Programa de Ingeniería Geotécnica

Informe: LM-EIC-PIG-I-0016-2021

Informe de Revisión del rediseño del muro MSR-EJE6_011.D proyecto La Bandera

San José, Costa Rica
Mayo, 2021

b) Nuevo diseño de muro de suelo reforzado
Figura 1. Dimensiones de muros propuestos

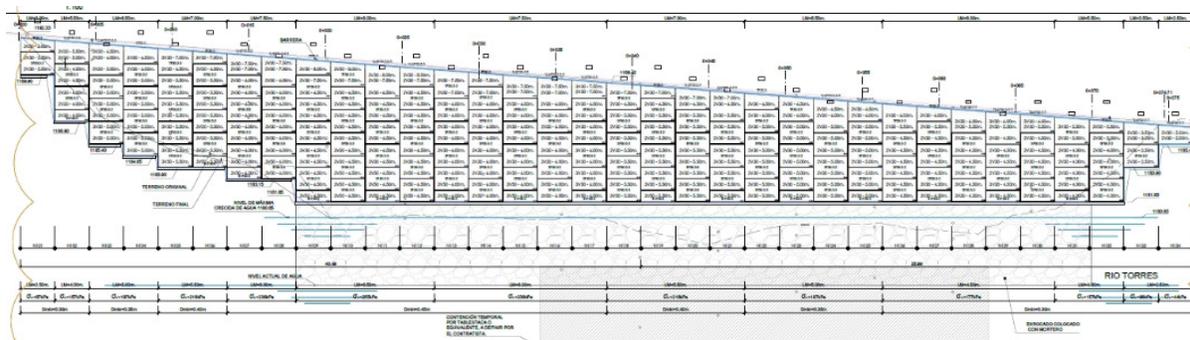
Al revisar los documentos “203031-201-PD-BG-TOMO 04-02” y “203031-201-PD-BG-TOMO 06-02”, se indica que la obra se trata de un muro de suelo reforzado en la zona de salida del viaducto del paso inferior de La Bandera, con una longitud de 54 m y una altura máxima de 13,50 m. Inicialmente se indica que el dimensionamiento del muro estaba condicionado por la excavación de los primeros dos metros y medio del suelo de cimentación (ver [Figura 1a](#)).

Por su parte, de acuerdo con los planos contenidos en el archivo 203031-401-PD-BG-P-7.4.9-H01-H04 ([Figura 1b](#)) se mantiene la propuesta de un muro de suelo reforzado. Sin embargo, la longitud del muro fue modificada para una longitud de 76,5 m y una altura máxima de aproximadamente 8,5 m. En este sentido, se considera favorable la reducción de la altura máxima del muro, puesto que una reducción de la altura muro, también implica una disminución del volumen de relleno de material. De estos mismos planos se observa que la longitud de los flejes (L) cumplen con las recomendaciones del “Manual para el proyecto y ejecución de estructuras de suelo reforzado” el cual establece que la longitud de estos debe ser superior o igual a 0,7 la altura del muro (H). Sin embargo, tal y como lo indica este mismo documento, dependiendo de las consideraciones de estabilidad general, así como la fricción entre el suelo y los elementos de soporte podría requerir longitudes L superiores a 0,7 H.

b) Extensión del área de enrocado colocado con mortero en el nuevo diseño
Figura 2. Ubicación del área de enrocado colocado con mortero

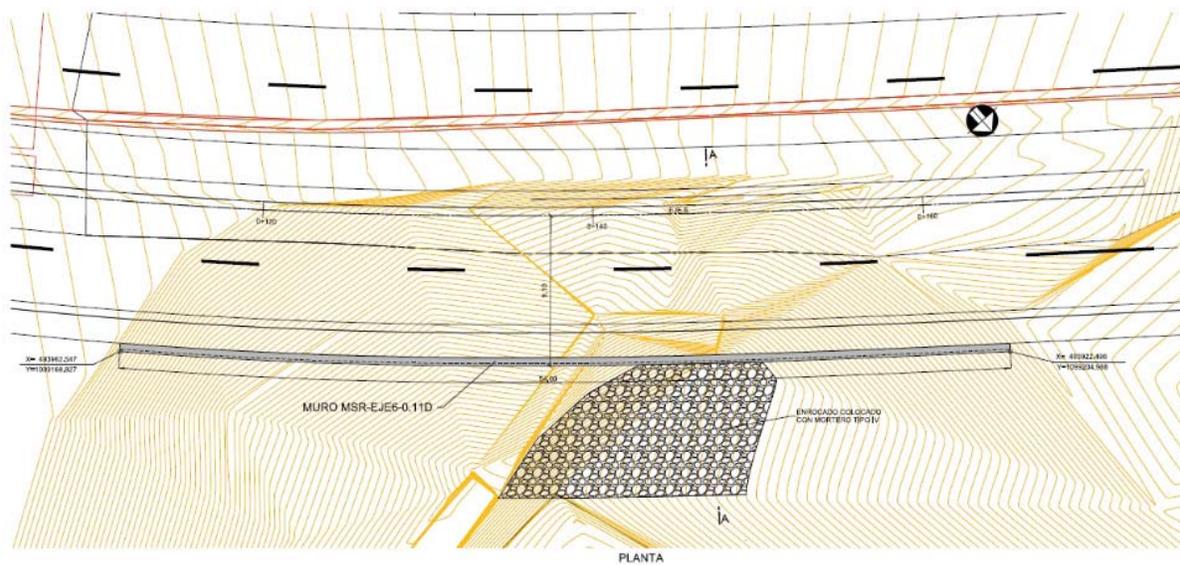
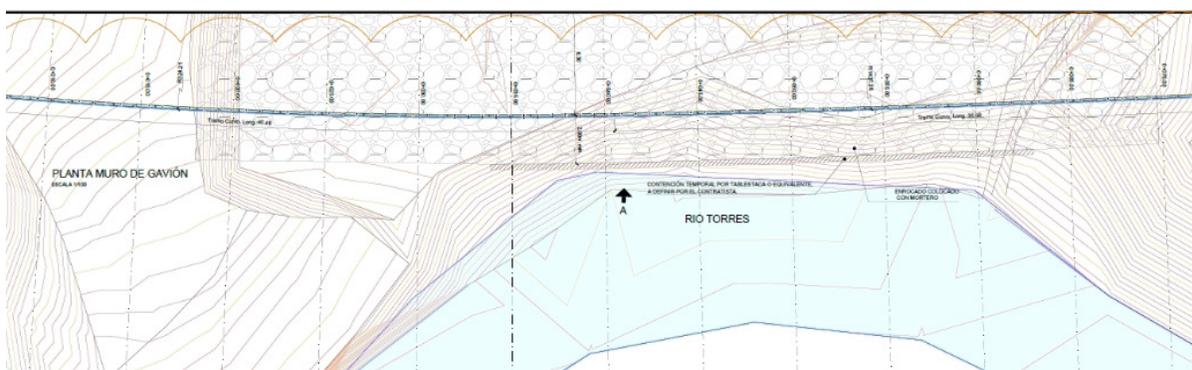
Inicialmente, tal y como se puede constatar al comparar la [Figura 2a](#) y [2b](#), correspondiente a la geometría presentada en el documento “203031-201-PD-BG-TOMO 06-02” y el archivo de los planos 203031-401-PD-BG-P-7.4.9-H01-H04 respectivamente, se observa que en la propuesta inicial, solamente una pequeña extensión del muro se encontraría cimentada próxima al enrocado colocado con mortero. Por su parte, los planos más recientes indican que la gran mayoría del muro se encuentra cimentado sobre el enrocado colocado con mortero. Aunque, es posible esperar que el enrocado de concreto presenta mejores características de soporte para el muro de suelo reforzado propuesto, se desconoce el espesor del enrocado colocado con mortero construido así como las propiedades mecánicas de esta cimentación. Debido a esto, no es posible hacer la debida revisión para verificar el cumplimiento de calidad, especificaciones y estándares de seguridad para garantizar el cumplimiento de las premisas de diseño que garanticen el correcto funcionamiento del muro.

Figura 3. Secciones transversales del diseño inicial del muro de suelo reforzado: (a) muro cimentado en el suelo natural, (b) muro cimentado en las proximidades del enrocado colocado con mortero

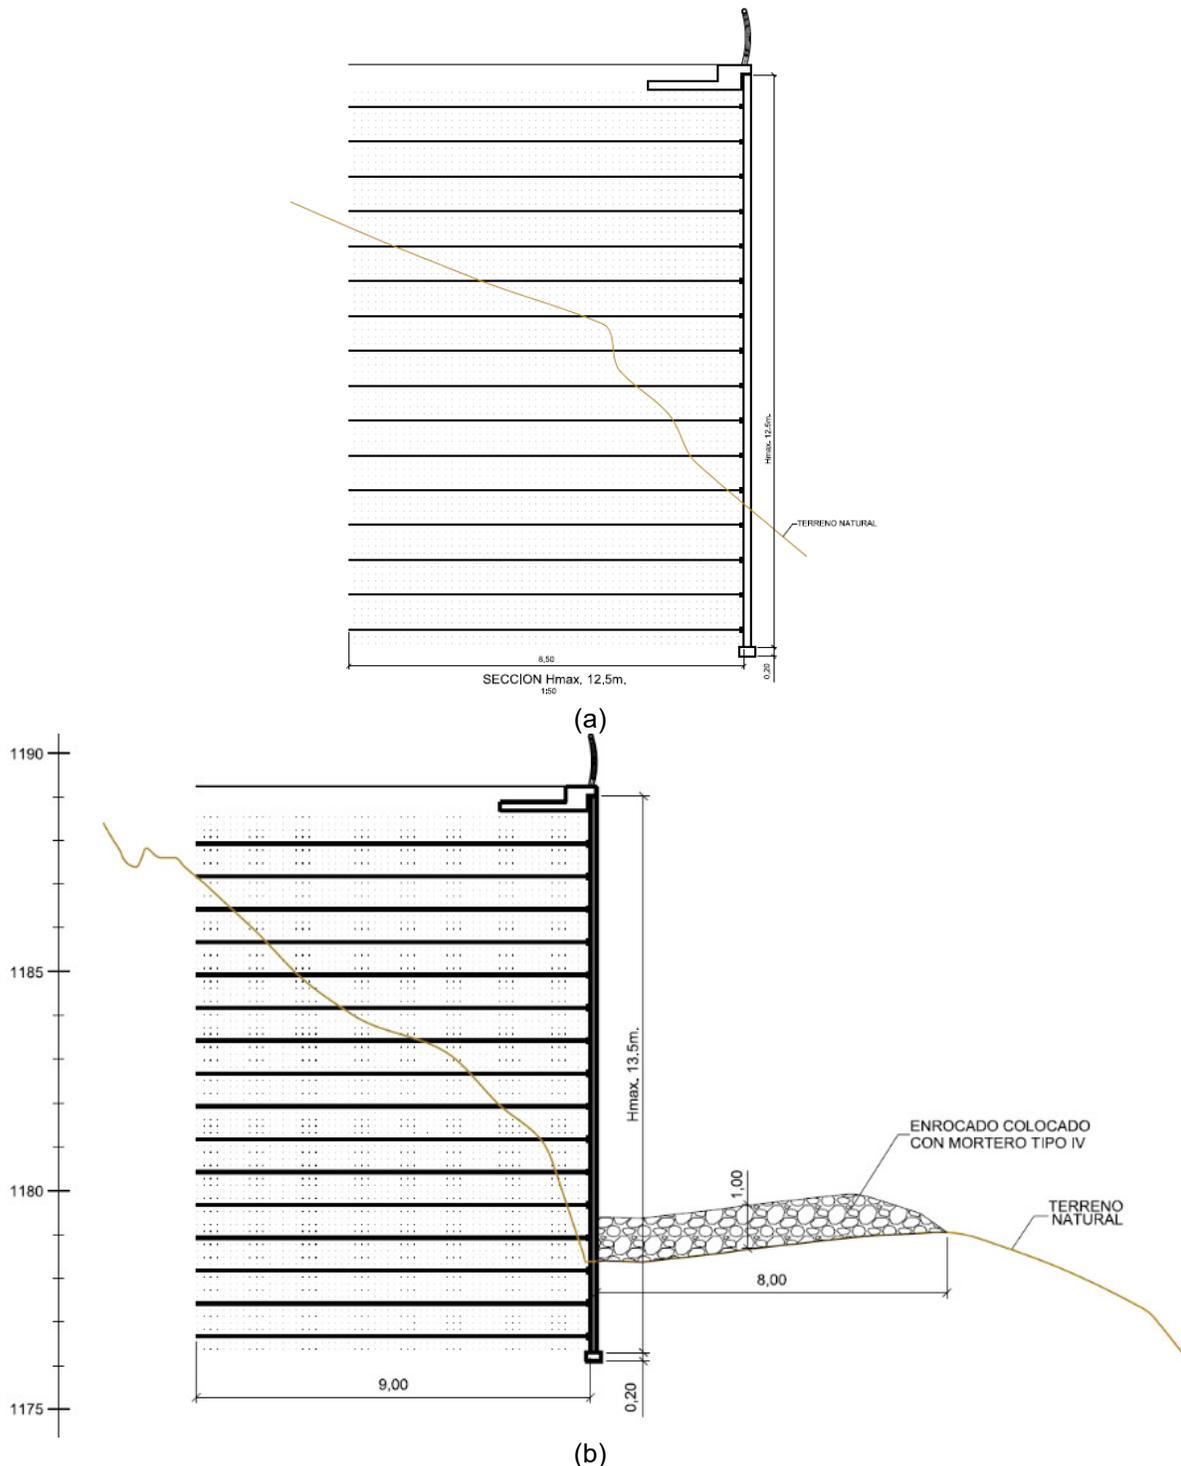
En este sentido, después de la revisión realizada de la memoria de cálculo contenida en el documento “203031-201-PD-BG-TOMO 04-02” fue posible constatar que la profundidad de entrega (D) asumida para los diseños iniciales fue de 2,25 m. Por su parte, los planos presentados en el documento “203031-201-PD-BG-TOMO 06-02”, tal y como se muestran en la [Figura 3](#), indican esta misma consideración de esta profundidad de entrega, $D = 2,25$ m, en la construcción de los muros de suelo reforzado, tanto para

las secciones que no tienen el muro de enrocado colocado con mortero, así como en las secciones con la presencia del enrocado colocado con mortero. Obsérvese, además que, en la [Figura 3b](#), el enrocado colocado con mortero también aporta una profundidad de entrega (D), ya que se encuentra por encima de la cimentación del muro.

Figura 4. Secciones transversales del nuevo diseño del muro de suelo reforzado: (a) muro cimentado en el suelo natural, (b) muro cimentado en las proximidades del enrocado colocado con mortero

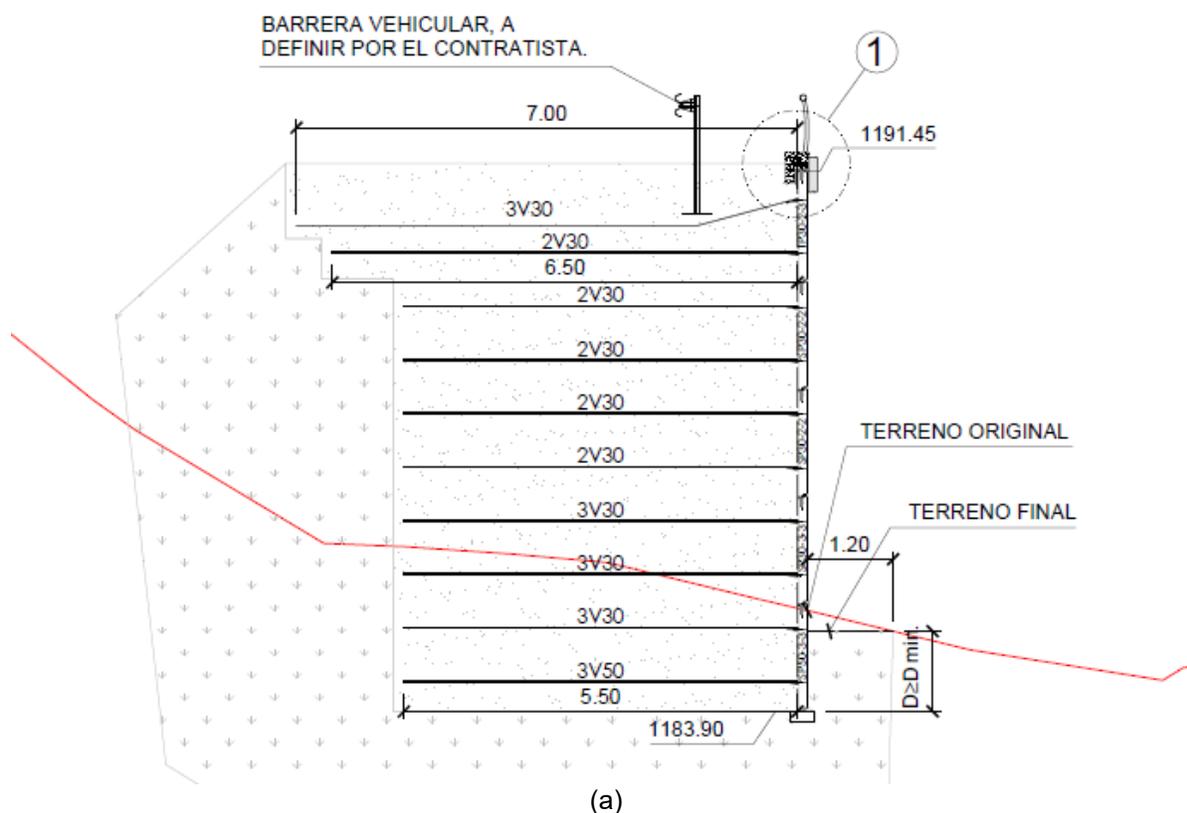
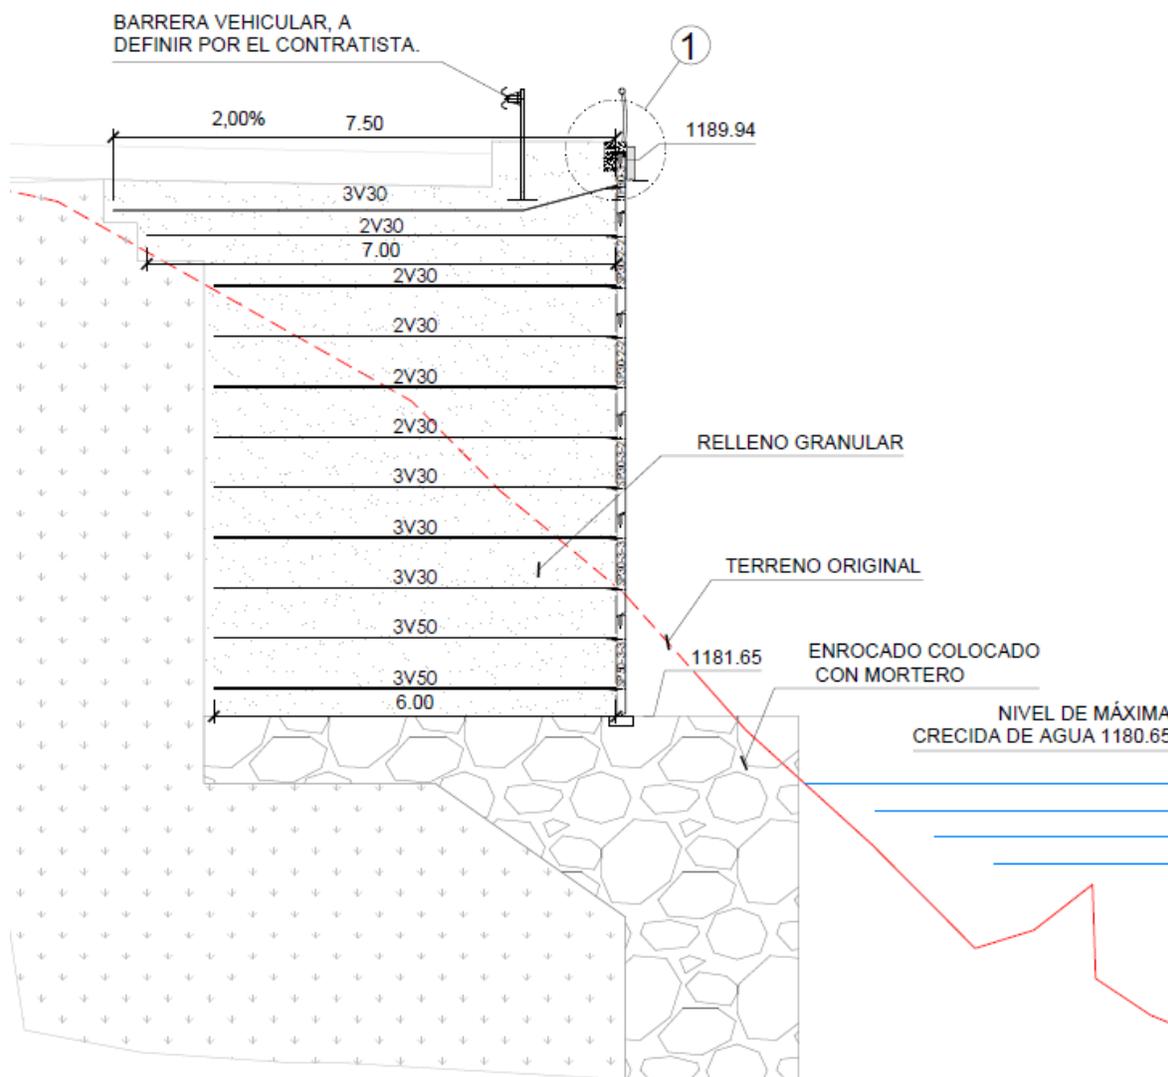
Por su parte, en los planos contenidos en el archivo 203031-401-PD-BG-P-7.4.9-H01-H04, se observa que aquellas secciones del muro que no se encuentran cimentadas en el enrocado colocado con mortero presentan una profundidad de entrega (D) que no se encuentran explícitamente definida (ver [Figura 4a](#)), la cual según el mismo “Manual para el proyecto y ejecución de estructuras de suelo reforzado”, establece que en cualquier caso debe prever una profundidad $D \geq 0,40$ m para todas las obras, a no ser que estén cimentadas sobre un terreno compacto. Dicho lo anterior, se considera necesario solicitar la memoria de cálculo para los nuevos diseños del muro, con la finalidad de verificar los valores especificados para la profundidad de entrega (D) y evaluar si es suficiente para garantizar la seguridad del muro.

En el caso de las secciones del muro próximas al enrocado colocado de mortero, tal y como se muestra en la [Figura 4b](#), muestran una modificación importante con respecto al valor de la profundidad de entrega, donde sugiere que el valor D igual a cero. Esta condición puede ser aceptable, siempre y cuando, el muro se encuentre sobre un terreno compacto (roca firme, zócalo de concreto, antigua calzada, etc.), tal y como lo indica el “Manual para el proyecto y ejecución de estructuras de suelo reforzado”. En todo caso, nuevamente se hace necesario solicitar la información del espesor del enrocado colocado con mortero, así como las propiedades mecánicas de esta cimentación y las memorias de cálculo correspondientes con la finalidad de evaluar si fue considerado el dimensionamiento de la profundidad de entrega (D) y si el nivel de esfuerzos debajo del paramento del muro podría rebasar la capacidad de soporte del terreno de cimentación.
